Projet de réaménagement de la cellule n ° 6 au centre de traitement de Stablex

Objet : Complément d'information pour l'acceptabilité du projet - Dossier Stablex (3211-21-014)

Expéditeur : Pierre Légo, Stablex Canada Inc.

Date: 18 septembre 2023

Figure 2.1.1 Schéma de la stratégie de gestion des différents types d'eau à la cellule no 6 en exploitation

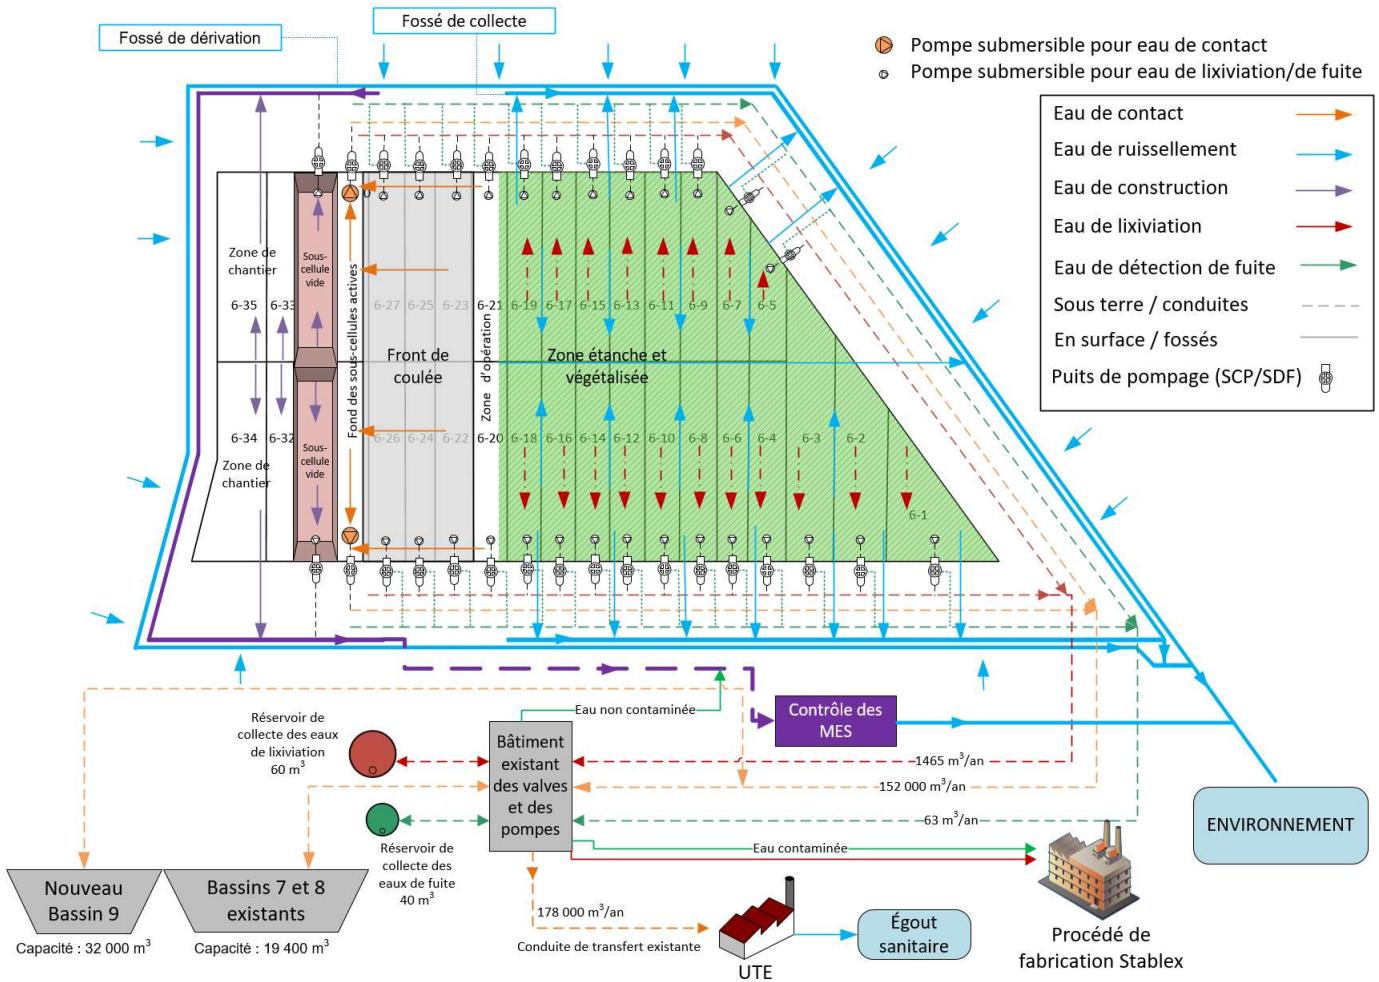
- 2.1. Le scénario de crue de projet en avril prévoit l'activation d'un plan de contingence. Ce plan demande l'aménagement du bassin 9 de capacité approximative de 15 000 m3. De l'information additionnelle devra être transmise en égard à la conception du bassin et préciser sa capacité. Les bilans d'eau et figures dans le rapport d'ingénierie devront être corrigés en conséquence.**

Figure 120-1 Schéma de la stratégie de gestion des différents types d'eau à la cellule no 6 en exploitation dans le document PR5.12 - STABLEX CANADA INC. Réponses aux questions et commentaires du 28 juillet 2022 - Deuxième série, décembre 2022, 244 pages. (Publié le 2023-01-17) page 52PDF.

Voici la figure qui la remplace :

Figure 2.1.2 Schéma de la conduite de refoulement des eaux de contact et de lixiviation

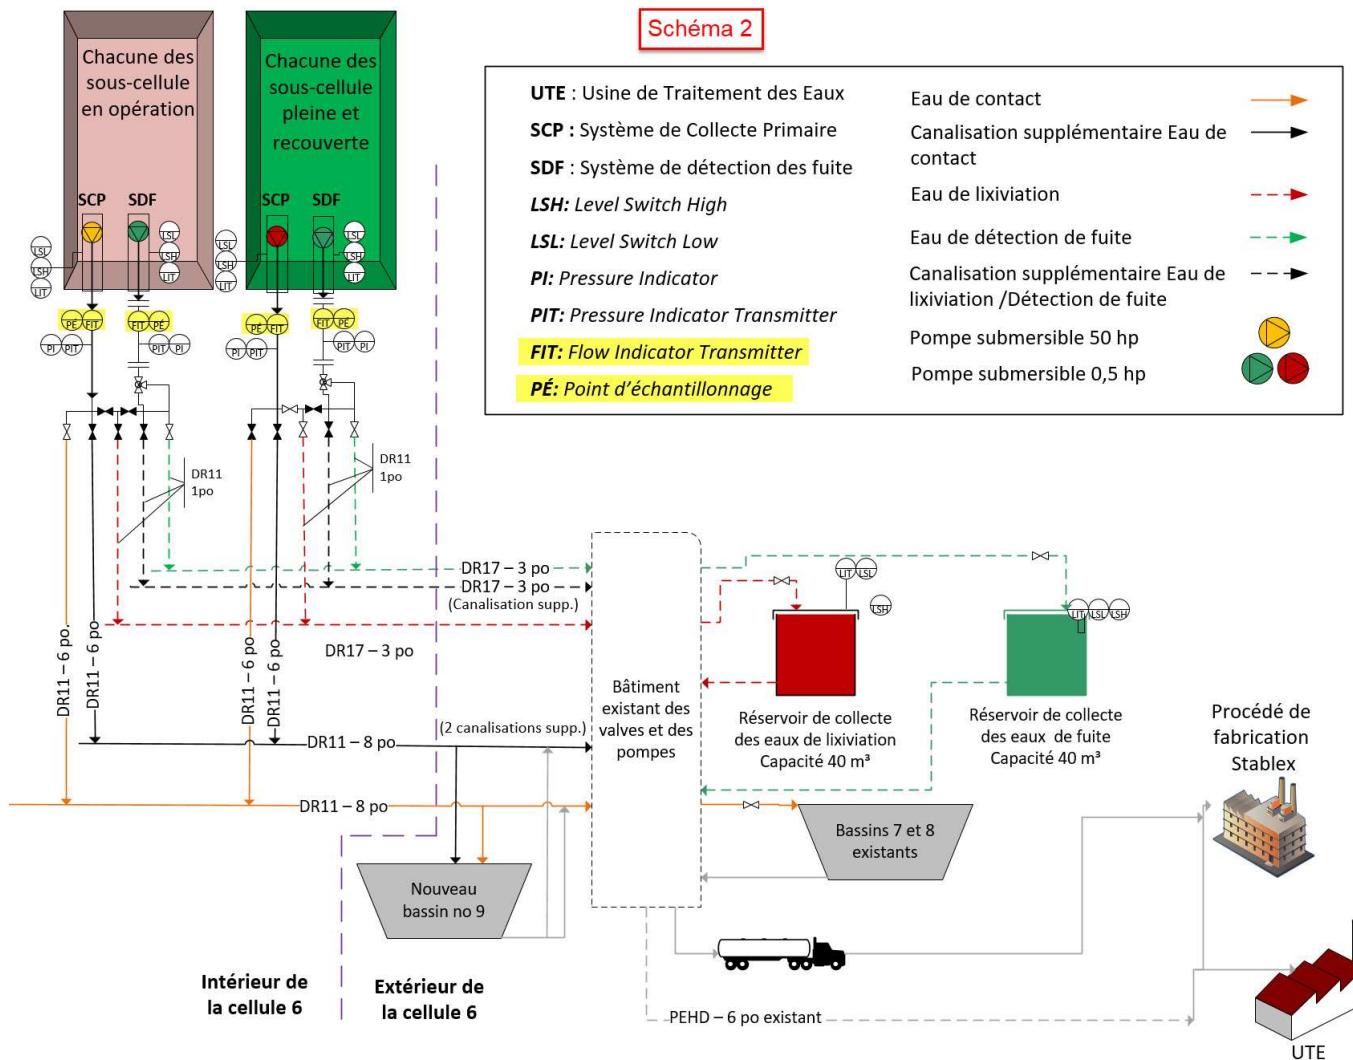
Figure 4-6 : Conduite de refoulement des eaux de contact et de lixiviation dans le document PR5.4 - STABLEX CANADA INC. Réponses aux questions et commentaires - Annexes 1 à 15, juin 2022, 658 pages. (Publié le 2022-09-09) - page 200PDF.

Voici la figure qui la remplace :

(Conduites de refoulement
Vue en plan)

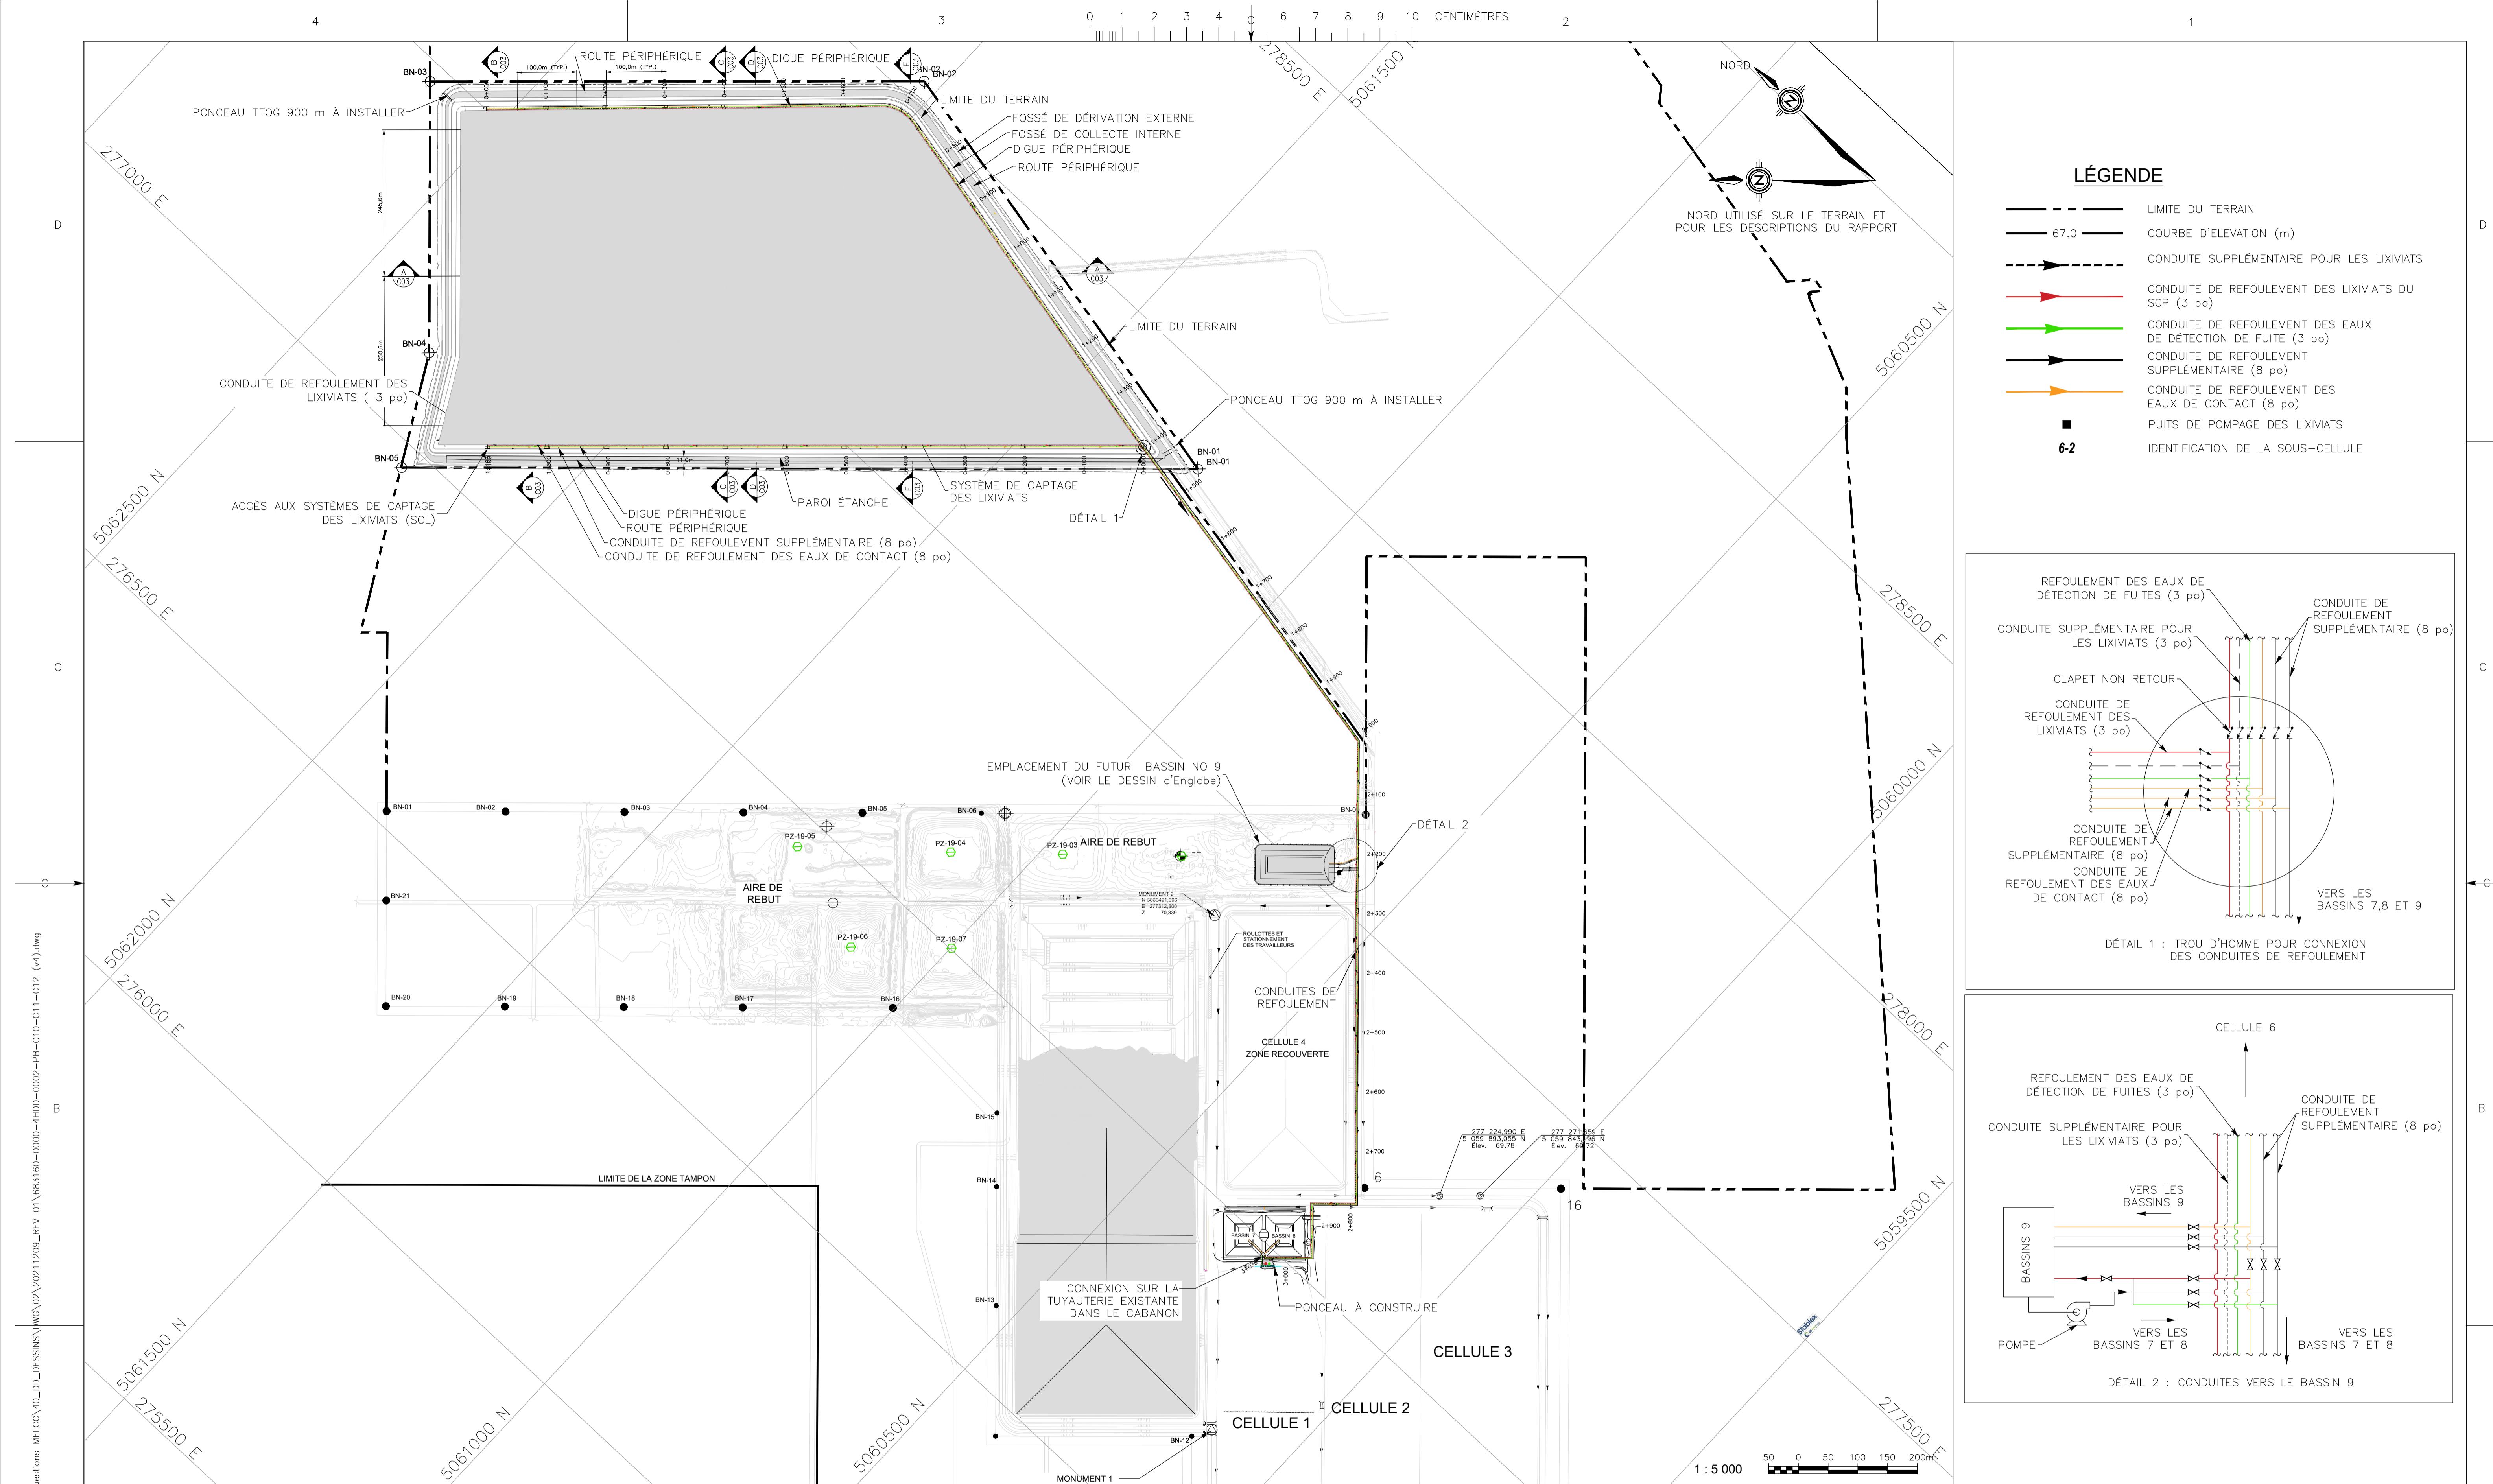
Le plan 683160-C10-Rév02, disponible à l'annexe 7, montre une vue en plan schématique des conduites de refoulement, incluant les conduites additionnelles en cas de crue exceptionnelle (plan de contingence). Ce plan est une mise à jour pour montrer le nouveau bassin de rétention #9 (mise à jour depuis le dépôt de la série de plan transmise lors des audiences publiques - document DA2.1, déposé le 12 mai 2023). Le dimensionnement des pompes a été évalué à l'aide du logiciel PipeFlo. Afin de maintenir le niveau d'eau à moins de 30 cm même en cas d'événement exceptionnel, une option proposée consiste à installer en série deux pompes additionnelles pour chaque sous-cellule (une première pompe submersible et l'autre horizontale). La pompe submersible avec une tête de 38 m (ex : Tsurumi Pump, GSZ Series) et la pompe horizontale avec une tête de 104 m (ex : Godwin HL300). La note de calcul est présentée à l'annexe 8.
